## 製品 News

C推2-2023-02

## スマートオーダーキャビネット E・OE・BJシリーズ【自立形】 新発売

### ① D400mmより大きいキャビネットにおいて、**全て背面合わせ構造に変更。**

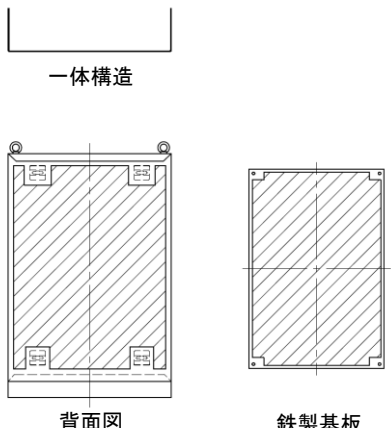
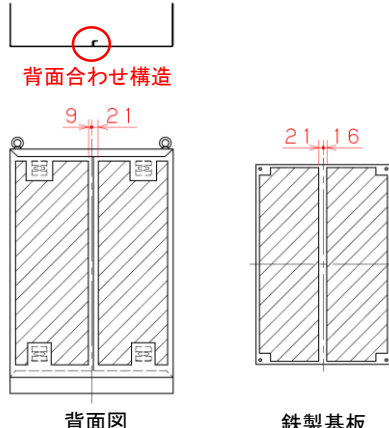
スマートオーダーにより、レーザー加工機による標準在庫品への後加工から钣金製作による穴加工へ、製造方法を変更します。それに伴い、**構造、納期が一部変更になります。**

E・OE標準在庫品 自立セミオーダー(E)品	スマートオーダーキャビネット E・OEシリーズ
<p>E : E50-710A、E50-712A、E50-714、E50-812A、 E50-814A、E50-914A、E50-1014A、E50-1214A (8サイズ) OE : OE50-710A、OE50-712A、OE50-714A (3サイズ) 上記機種についてはボデーが背面合わせ構造に変更となります。 それに伴い、背面、鉄製基板の加工範囲が変更になります。</p>	
<p>穴加工範囲</p> 	<p>背面合わせ構造</p>  <p>上記11機種は鉄製基板中央部に穴加工不可範囲があります。</p>
<p>鉄製基板嵩上げ仕様</p> 	 <p>上記11機種は取付方法の変更が選択でき、穴加工が可能となります。その場合、キャビネットの有効深さが9mm減少。</p>

### ② キャビスタから穴加工範囲が一部変更。

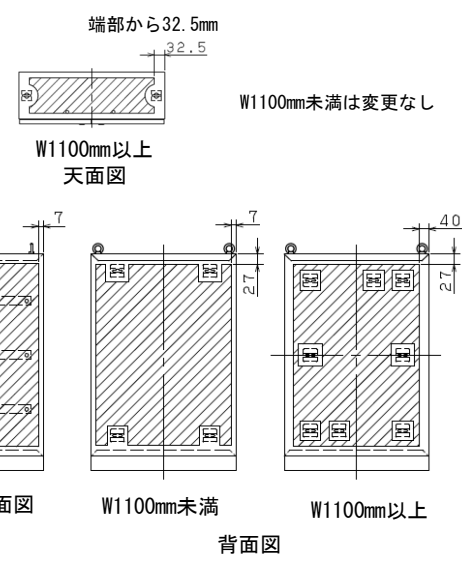
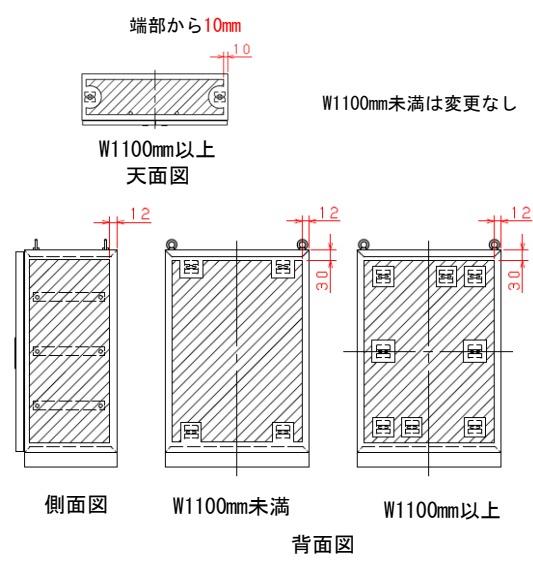
E・OE標準在庫品 自立セミオーダー(E)品	スマートオーダーキャビネット E・OEシリーズ
<p>&lt;E&gt;</p> <p>端部から32.5mm</p>  <p>W1100mm未満は変更なし</p> <p>W1100mm以上 天面図</p> <p>側面図 W1100mm未満 W1100mm以上 背面図</p>	<p>端部から10mm</p>  <p>W1100mm未満は変更なし</p> <p>W1100mm以上 天面図</p> <p>側面図 W1100mm未満 W1100mm以上 背面図</p>

E・OE標準在庫品 自立セミオーダー(E)品	スマートオーダーキャビネット E・OEシリーズ
<p>&lt;OE&gt;</p> <p>側面図      W1100mm未満      W1100mm以上</p> <p>背面図</p>	<p>側面図      W1100mm未満      W1100mm以上</p> <p>背面図</p>

⑤ D250mm、300mm用基台に4点固定用のアンカー穴を追加。

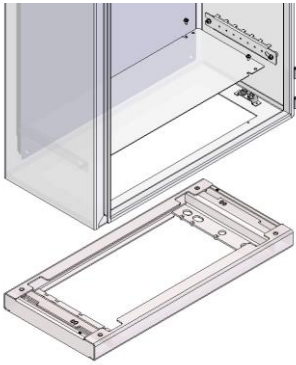
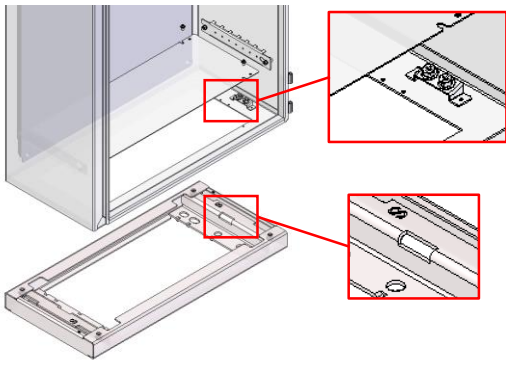
E・OE標準在庫品 自立セミオーダー(E)品	スマートオーダーキャビネット E・OEシリーズ
<p>2-<math>\phi</math>20</p> <p>D1</p>	<p>前後4ヵ所アンカー穴追加</p> <p>4-アンカー穴</p> <p>2-<math>\phi</math>20</p> <p>D-105</p> <p>D1</p>

## BJ標準在庫品との相違点について

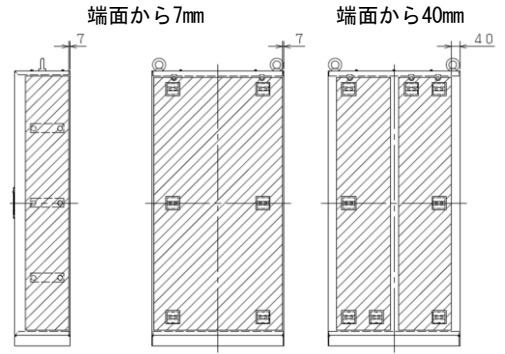
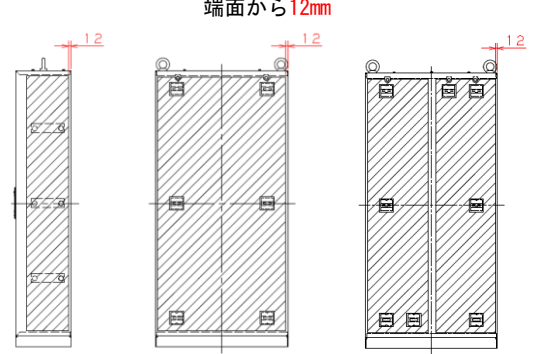
スマートオーダーにより、レーザー加工機による標準在庫品への後加工から钣金製作による穴加工へ、製造方法を変更します。それに伴い、**構造、納期が一部変更になります。**

### ① キャビスタから穴加工範囲が一部変更。

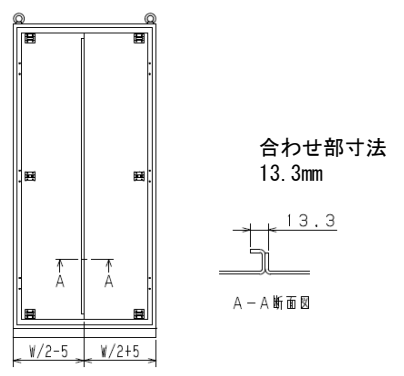
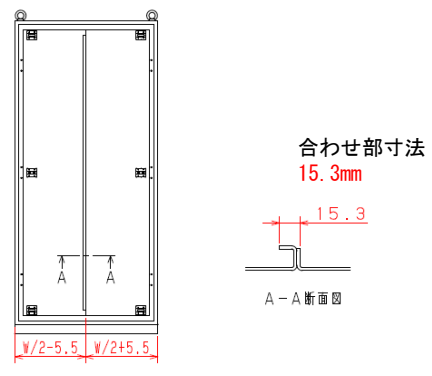
BJ標準在庫品			スマートオーダーキャビネット BJシリーズ		
<p>端面から7mm</p>  <p>端面から40mm</p>			<p>端面から12mm</p> 		
側面図	W1000mm以下	W1200mm以上 背面図	側面図	W1000mm以下	W1200mm以上 背面図

### ③ 鉄製基板の塗装色、方眼目盛の有無が変更。

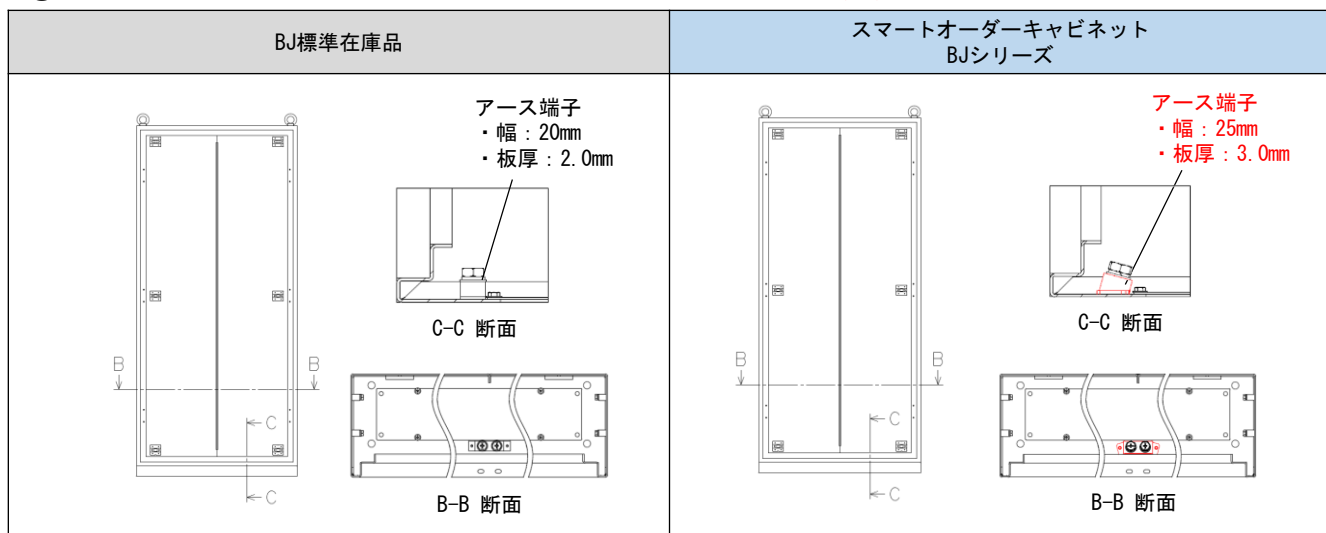
BJ標準在庫品		スマートオーダーキャビネット BJシリーズ	
<p>塗装色 ライトベージュ色</p> <p>日塗工番号：L25-70B</p> <p>参考マンセル値：5Y7/1</p> <p>方眼目盛 なし</p> 		<p>塗装色 基板クリーム色</p> <p>日塗工番号：L22-80D</p> <p>参考マンセル値：2.5Y8/2</p> <p>方眼目盛 あり</p>

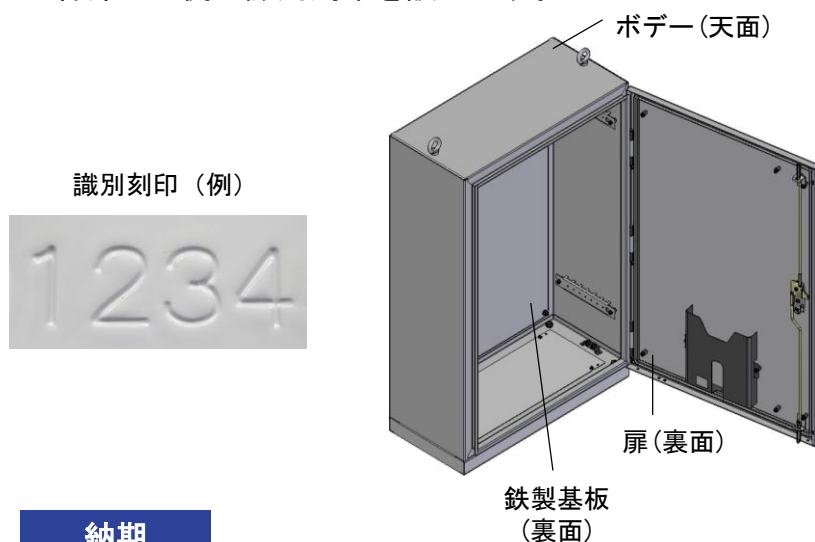
■生産時にボデー・扉・鉄製基板などの部品を照合するため、各部の内側に識別刻印を設けます。

■スマートオーダー品識別のため、製品ラベルに二次元コードを追加します。
